除染装置スラッジの抽出し工程変更について (補足説明資料)

2022年12月19日

東京電力ホールディングス株式会社

5. 廃スラッジの抜き出し工程について

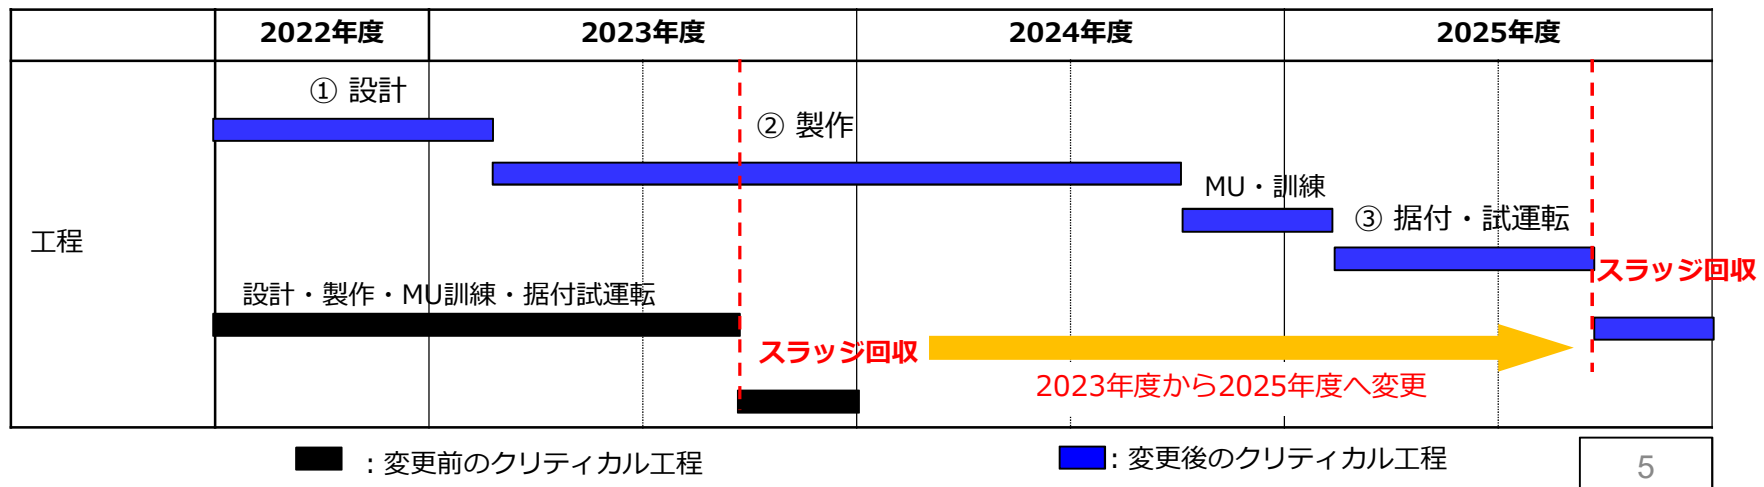
- 換気空調設備の設計、配置の考え方が定まってきたため、その後の設計工程、製作工程等についても精査を行った結果、①設計②製作③据付・試運転の工程が長期化する見込み。
- そのため、廃スラッジ抜き出し着手を2023年度から2025年度へと変更させて頂きたい。
 - ①設計
 - ✓ ダスト閉じ込め対策として3段階の閉じ込め対策、負圧管理方針を踏まえた配置の概念検討を進めているが、換気空調設備の仕様決定、設備配置決定には設備の耐震/強度評価、配置設計、コンテナの強度/耐震評価を実施していくため時間が必要な状況。
 - ②製作
 - ✓ 3段階の閉じ込め対策、負圧管理を満足させるための換気空調コンテナや前室等を設置するため、設備全体の製作物量が増加。また、シール処理や溶接施工、貫通孔処理といった追加加工が必要な状況。
 - ③据付・試運転
 - ✓ 据付物量の増加や、据付時にダスト閉じ込め対策を維持するための工数が必要な状況。
 - ✓ 据付後に3段階の閉じ込め対策、負圧管理が適切に維持されていることの確認試験期間が必要な状況。

(参考) 廃スラッジの抜き出し工程について (設計)

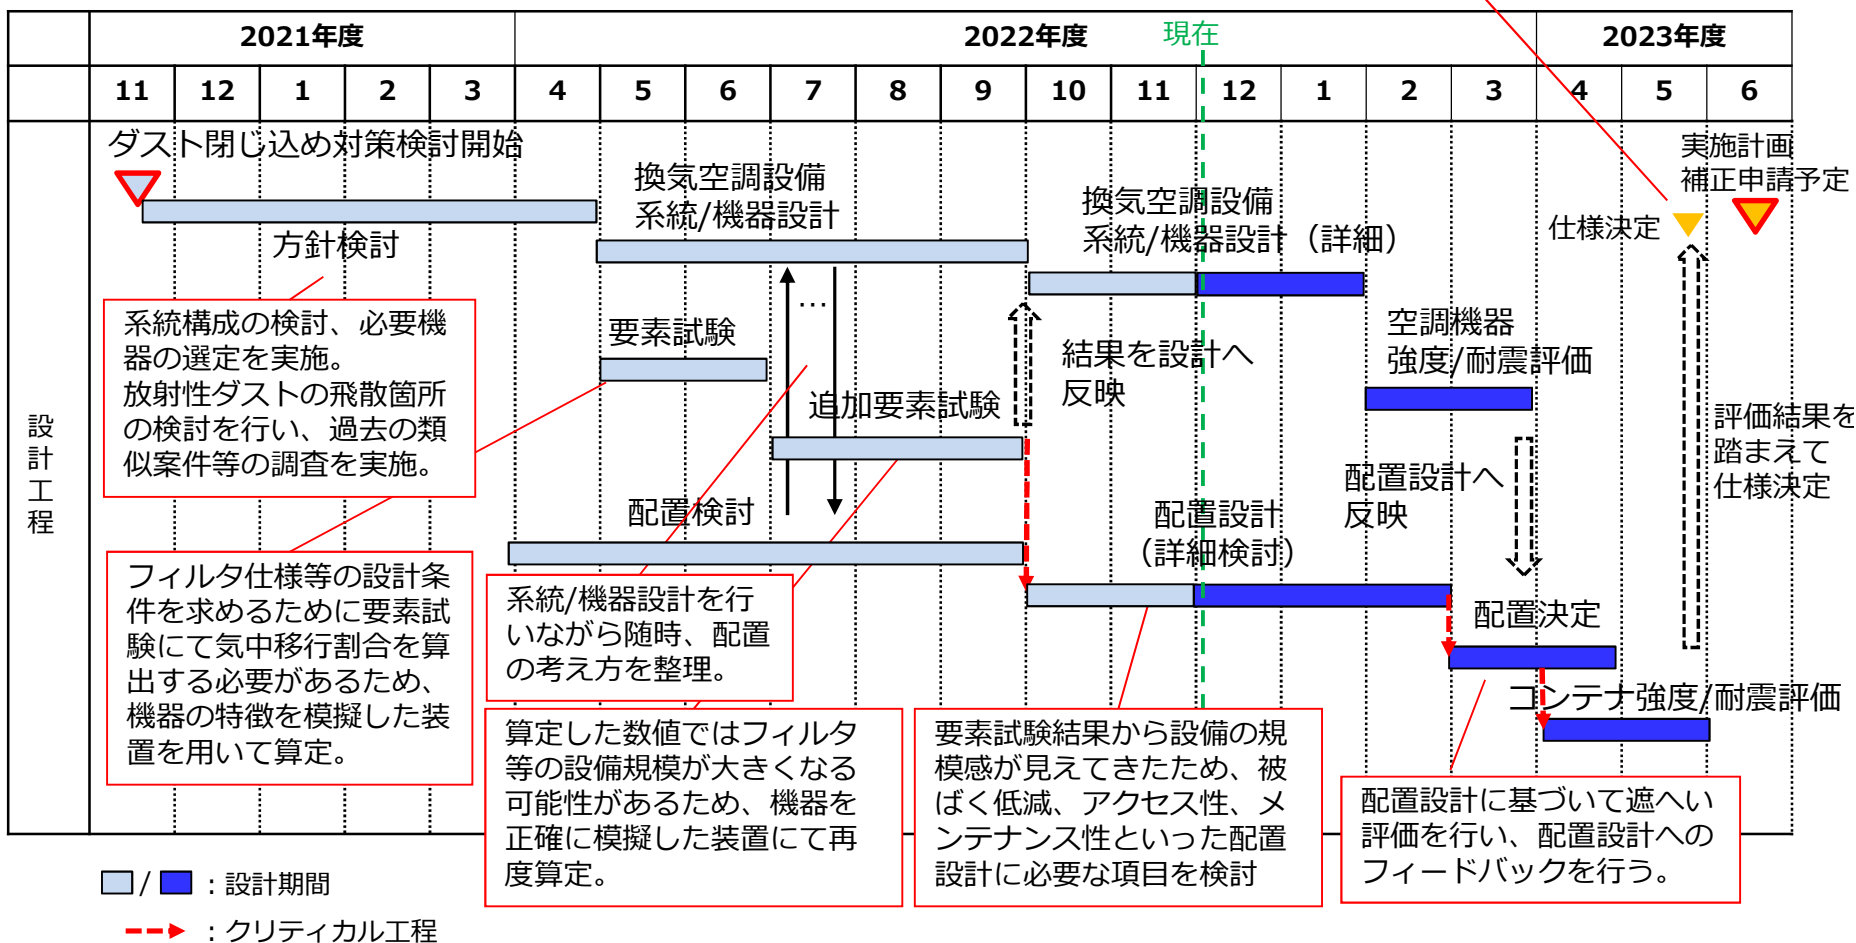
- 廃スラッジ回収設備の設計期間は、ダスト閉じ込め対策のための換気空調設備の系統/機器設計およびコンテナの配置検討のため、半年程度の追加期間が必要な状況

コンテナ強度/耐震評価結果を踏まえて屋外配置を見直していくため、最終的な換気空調設備の系統/機器仕様は2023年5月となる見込み。
